## **Nota van Zienswijzen en wijzigingen**

Het ontwerpbestemmingsplan “De Koele II” heeft van 20 september 2023 tot en met 31 oktober 2023 voor een ieder ter inzage gelegen. In het kader van de kennisgeving ex artikel 3.8 van de Wet ruimtelijke ordening is het ontwerp bestemmingsplan aan de daartoe aangewezen instanties digitaal toegezonden.

### 1. Indiener 1 (brief van 30 oktober 2023, ontvangen 31 oktober 2023, kenmerk Z/23/707766 / 718946)

## Bijlage 1: 3D-visualisatie Koele 2

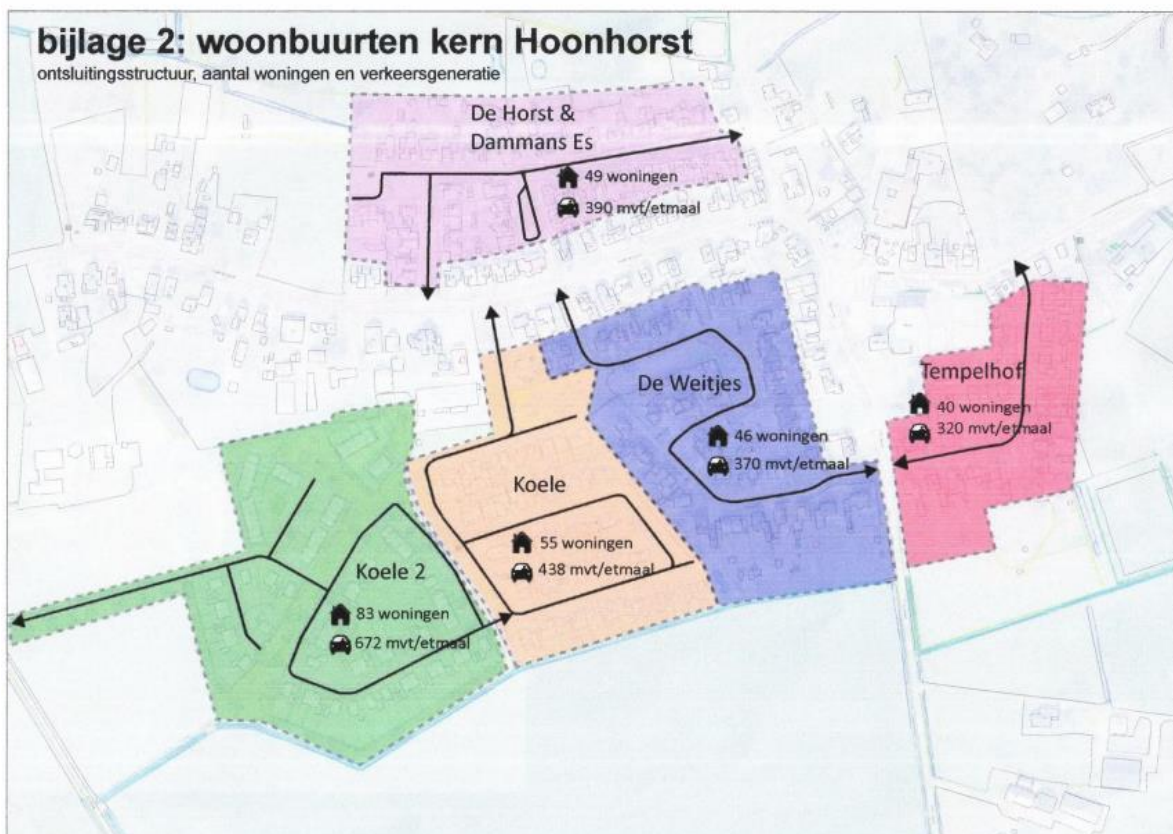
De groenstructuur die in het bestemmingsplan is voorzien tussen Koele I en II heeft onvoldoende body en raakt daarmee volledig ondergeschikt aan de omliggende openbare ruimte. Het uitzicht vanuit de Koele wordt daarmee gedomineerd door verharding (twee rijbanen, haaksparkeren) en zicht op geparkeerde auto's. De verkavelingsvorm aan de oostzijde van Koele II met over de volledige lengte haaksparkeren is onbegrijpelijk en zorgt ervoor dat de verblijfskwaliteit voor bewoners van Koele I die al ondermaats was, nog verder verslechtert. Als we lezen dat in het plan voor Koele II wordt ingezet op veel groen en contact met het landschap kunnen we niet anders concluderen dan dat het verschil met Koele I op zijn zacht gezegd groot is. Met de ervaring als buurt dat gemaakte fouten naderhand niet meer zijn te herstellen vragen we daarom met klem om de stedenbouwkundige structuur van het plan te wijzigen zodat ook rekening gehouden wordt met de leefbaarheid in Koele I.

***Pleiten wij ervoor in het bestemmingsplan een brede groene c.q. groenblauwe structuur aan de oostkant van het plangebied Koele II (tussen Koele II en Koele I) op te nemen. Daarnaast zien we graag dat het parkeren aan de oostzijde van Koele II op een andere wijze wordt opgelost en dat de bebouwing aan de oostrand van Koele II voldoende (groene) zichtmogelijkheden vanuit Koele I overlaat.***

Het profiel tussen De Koele I en De Koele II is geoptimaliseerd, op zo'n manier dat de bestaande sloot de centrale as vormt tussen De Koele I en De Koele II. Deze sloot wordt verbreed, en krijgt aan weerszijden een ruime groenstrook tot aan de weg, met een bomerij. Daarmee is de groenstrook aan de oostzijde van De Koele II is met circa 5 meter verbreed ten opzichte van het plan zoals dit ter inzage heeft gelegen. Door het verbreden van de groenstrook tussen de sloot en de nieuwe weg, ontstaat een helder symmetrisch beeld met veel ruimte voor groen. Tussen de nieuwe weg en de woningen wordt haaks geparkeerd in het groen, om de vijf parkeerplaatsen wordt een groenvak aangelegd met een boom. Een trottoir begrenst de parkeerplaatsen en vormt de overgang naar de woonpercelen. De woningen zijn met de voorzijde naar de weg georiënteerd en hebben een lage groene erfafscheiding met voortuinen grenzend aan de openbare ruimte, waardoor er een zachte overgang ontstaat naar de nieuwe wijk.

Bij deze Nota van zienswijzen is een impressie gevoegd van de nieuwe situatie van de ruimte tussen De Koele I en De Koele II. Het plan is daarvoor in 3D opgezet zodat de exacte maatvoering van het plan visueel ook duidelijk wordt. Het beeld in de 3D opzet geeft heel mooi weer hoeveel ruimte er feitelijk is.

Er wordt (deels) tegemoet gekomen aan de zienswijze. De groenstrook aan de oostzijde van De Koele II is met circa 5 meter verbreed. De haaks parkeervakken blijven aan de oostzijde van het plangebied, deze worden echter op een aantal plekken onderbroken door groenvakken aan te leggen.
